DE DOCUMENTOS QUE OBRAN EN EL EXPEDIENTE RELATIVO A LA PROPUESTA DE DACIÓN DE CUENTAS DE LA CONSEJERÍA DE TURISMO, CULTURA Y MEDIO AMBIENTE AL CONSEJO DE GOBIERNO EN RELACIÓN A LA ORDEN DE EMERGENCIA DE FECHA 16 DE ENERO DE 2017, DE ACTUACIONES EN EL VERTEDERO DE RESIDUOS SÓLIDOS URBANOS UBICADOS EN EL PARAJE LA SOLANA DE LA SIERRA DE ABANILLA, DADA LA SITUACIÓN PROVOCADA POR LAS ÚLTIMAS LLUVIAS

PROPUESTA DE DACIÓN DE CUENTAS DE LA CONSEJERIA DE TURISMO, CULTURA Y MEDIO AMBIENTE AL CONSEJO DE GOBIERNO EN RELACIÓN A LA ORDEN DE EMERGENCIA DE FECHA 16 DE MARZO DE 2017, DE ACTUACIONES EN EL VERTEDERO DE RESIDUOS SÓLIDOS URBANOS UBICADO EN EL PARAJE LA SOLANA DE LA SIERRA DE ABANILLA, DADA LA SITUACIÓN PROVOCADA POR LAS ÚLTIMAS LLUVIAS.

INFORME TÉCNICO

ASUNTO: INFORME DE LA DIRECCIÓN FACULTATIVA SOBRE DAÑOS POR LLUVIAS Y EFECTOS

3. Pozo Eléctrico "de la Gloria"

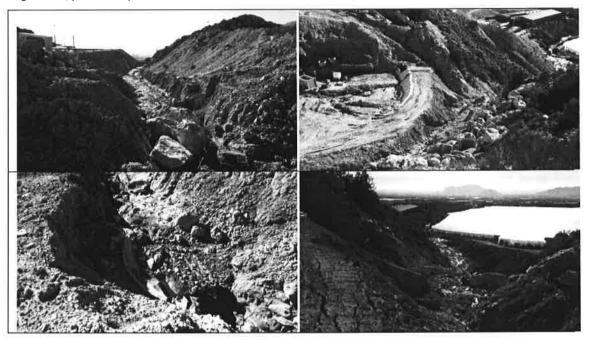
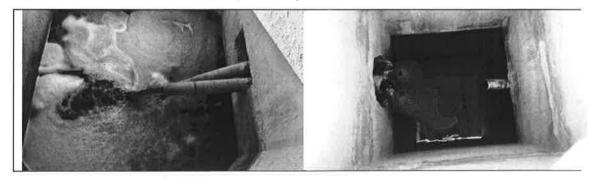
La singularidad de este emplazamiento en la confluencia de un barranco con los distintos puntos de afluencia de lixiviados en profundidad sub-superficial y superficialmente, del vaso 3 y vaso 1-2 y de un acuicludo, han requerido de un gran esfuerzo técnico, económico y de medios humanos y materiales para su control. Los trabajos ejecutados han cumplido las expectativas para los que fueron diseñados y ejecutados, habiendo garantizado que los lixiviados que antes discurrían libremente hacía los cauces públicos hayan sido contenidos, extraídos y evacuados a la Balsa Nº 2, gracias a los sistemas automáticos instalados.

Por el contrario, al igual que ocurrió en diciembre, la gran cantidad de agua que ha discurrido por el barranco, ha continuado horadado el cauce, y el camino superior, que es atravesado por el mismo y que ha quedado intransitable. Así mismo se ha detectado que el agua del barranco, no sólo se ha infiltrado en los drenes profundos que se ejecutaron en dicho barranco para captar los lixiviados que se escapaban del fondo del vaso 1-2, bajo el dique de contención, sino que ha dejado al descubierto los geotextiles de protección de los drenes profundos, arruinando parte del trabajo ejecutado y que deberá ser reparado. Dicha agua sea mezclado con lixiviados y ha sido contenida en el interior del pozo eléctrico, desde donde ha sido bombeada a la Balsa Nº 2.

Así mismo, el agua no sólo ha horadado el cauce agudizando la situación anterior, sino que ha sido tanta, que da empezado a afectar al dique de contención de lixiviados ejecutado exprofeso y que ha comenzado a agrietarse, perdiendo parte de su material, como se ve en las fotografías.

Tal y como se indico en el informe de 22 de diciembre: dado que el agua de lluvia que discurre por el barranco se ha mezclado con los lixiviados, , si bien han sido contenidos, se ha estado bombeando lixiviados mezclados con agua, situación que no es aceptable. Así mismo, si la situación hubiera persistido, la fuerza del agua habría continuado horadando el cauce y habría arruinado los drenes profundos que discurren bajo el mismo, consiguiendo así que de nuevo los lixiviados de los estratos profundos del vaso 1-2, discurrieran hacia la rambla. Situación que ha quedado evidenciada que ha ocurrido y está ocurriendo en la actualidad agravándose la situación por la paralización actual de los trabajos.

En base a ello la Dirección Facultativa, reitera lo ya dicho: La necesidad de ejecución de un sistema que permita la separación de los flujos y que evite que el agua del barranco profundice y afecte a los drenes ejecutados. Para ello se propone reconstrucción de los drenes afectados, la impermeabilización del fondo del barranco en el tramo comprendido entre camino y dique de seguridad de pozo eléctrico y la ejecución de un encauzamiento de hormigón del mismo, así como la ejecución de una obra de fábrica, que permita el paso del agua del barranco sin afectar al camino existente. El dimensionamiento del cauce, sus condicionantes y elementos, precisan de la realización previa de un estudio hidrológico y del estudio de la sección hidráulica del mismo.

5. Caminos y Accesos

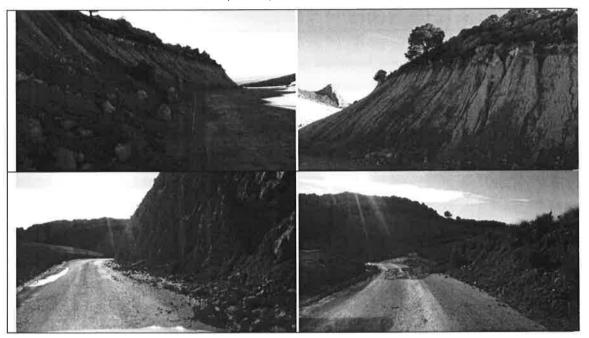
Persiste la situación referida en el informe de 22 de diciembre: "La totalidad de los caminos existentes y accesos a los distintos emplazamientos de las obras, se han visto muy dañados, dado que prácticamente todos los caminos existentes cortan el flujo de barrancos y cauces, por donde han discurrido en algunos casos, lixiviados procedentes de los arrastres superficiales del vaso 1-2. Así mismo se han producido desprendimientos de piedras de considerables dimensiones en algunos de ellos y existe riesgo de caída de otras."

En particular se ha agudizado el tema de desprendimientos de arbolado y rocas de grandes dimensiones, en los caminos de acceso desde Abanilla a la parte superior del vaso 1-2

Para resolver esta situación se reitera la propuesta del anterior informe: Limpieza general de los caminos y arrastres de tierras. En referencia a los desprendimientos, una vez acordonada la zona durante la visita, la Dirección Facultativa, propone provocar el desprendimiento controlado de las piedras que corren de caer, por medios mecánicos, que permitan realizar dicha operación en condiciones de seguridad, previo a la reanudación de los trabajos. Para evitar de esta forma desprendimientos accidentales, al paso de los vehículos y maquinaria de obra. De manera secundaria y no necesaria en esta fase de obra, pero no menos importante, de cara a futuras actuaciones a desarrollar en el emplazamiento, como para las labores de seguimiento y control, se recomienda mejorar los sistemas de encauzamiento de los barrancos y cauces que son interrumpidos por los caminos existentes, mediante ejecución de obras de fábrica.

6. Emplazamiento Vasos Nº 1-2

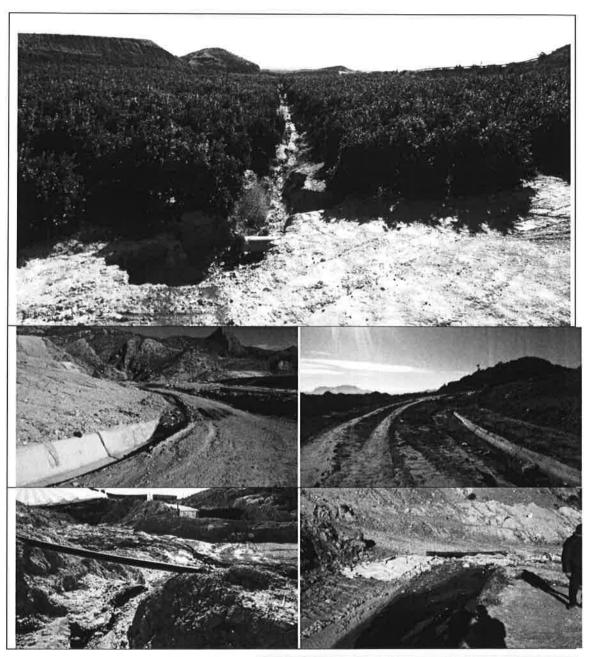
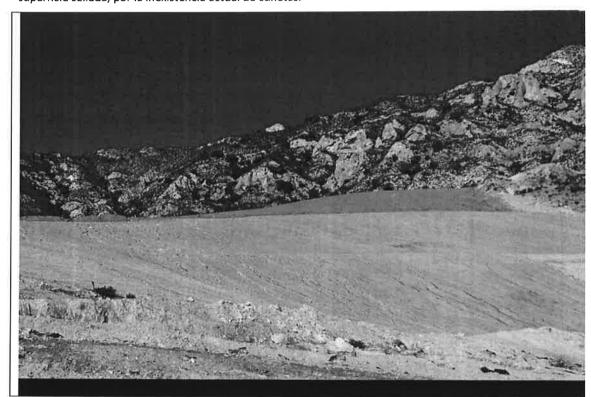
Como ya se advirtió en anteriores informes, la inacción para subsanar las deficiencias detectadas, la escorrentía superficial se ha introducido en la mas de residuos y está provocando que los lixiviados superficiales, corran y superen los límites del vertedero, y los sistemas de contención parcialmente ejecutados, discurriendo por los caminos hacia los puntos bajos por donde han salido hacia los barrancos existentes y corriendo por los cultivos adyacentes.

La zona más afectada sigue siendo la del lateral este de los vasos 1-2. Y que se marca en la siguiente imagen en línea verde:

La zona que mejor se ha comportado, sigue siendo la delimitada por la línea amarilla al sur del vaso 1-2, dado que en el momento de las precipitaciones se encontraba ejecutada al 80 % la espina de pez definida por la Dirección de Obra, lo que ha permitido la captación de lixiviados, que si bien también han salido por este punto, en mayor cuantía que en diciembre de 2016.

En la Parte superior del vaso 1-2, el acondicionamiento de residuos, la eliminación de grietas y la colocación de la capa de arcilla prevista en proyecto, ha evitado que el agua penetrara en la masa de residuos, lo que sigue evitando de generación de lixiviados y desestabilización del terreno. Siguen apareciendo nuevos puntos de lixiviación sobre la superficie del vertedero, fuera de la zona sellada, no existentes con anterioridad a las lluvias.

La escorrentía superficial sobre la capa de arcilla, ha agudizado el acarcavamiento anterior del terreno, con cárcavas importantes en las bermas donde todavía no están ejecutadas las cunetas de evacuación y en superficie sellada, por la inexistencia actual de cunetas.

En referencia a los lixiviados que se escapan por la zona este (Línea verde), la Dirección Facultativa reitera la propuesta solución indicada en informes anteriores, que se está adoptó en la zona sur, (Línea amarilla), que se corresponde con la orden de obra el día 18-10-2016 y que ha dado el resultado esperado, evitando en esta zona que los lixiviados salgan a las ramblas.

El este del vaso 1-2, para contener los lixiviado y poder captarlos, se ejecutará de la siguiente forma: Sobre el terreno existente, y una vez ejecutados los drenes profundos, se ejecutará un dique de cierre, junto al camino, con material arcilloso y un nuevo dren sobre el existente, se cubrirá toda la superficie con una capa de material arcilloso de espesor = a 40 Cm y los otros 40 Cm, previstos en proyecto se realizaran con tierras

de naturaleza franco arcillosa. Todos los drenes centrales de la espina de pez, como laterales se ejecutarán con piedra, y tubo dren. Todos los drenes evacuaran hacia un único punto, el previsto en proyecto, en este caso el punto será el denominado pozo barranco.

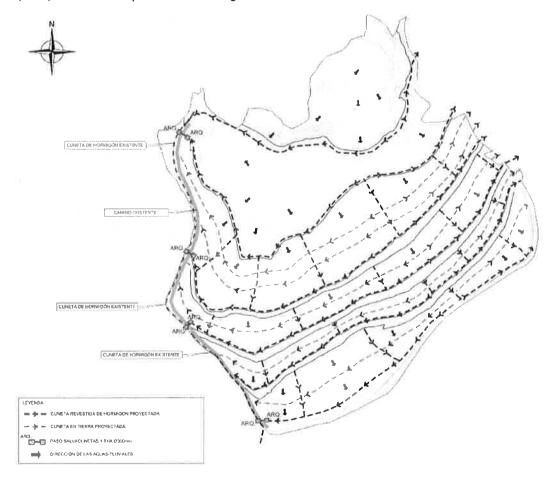
De las lluvias acaecidas y los daños ocasionados, comprobamos que la ejecución de las cunetas en tierra previstas en proyecto (marron), serán del todo insuficiente para contener y dirigir los flujos de agua superficial, por lo que se propone su eliminación y sustitución por las cunetas revestidas de lamina de polietileno, ancladas al terreno que permitan absorber los asentamientos del mismo y las bajantes verticales. Así mismo, se propone aumentar la sección de las cunetas de hormigón en las bermas de 1,20 m a 1,50 m, con sección trapezoidal. En la imagen se muestran la distribución de cunetas.
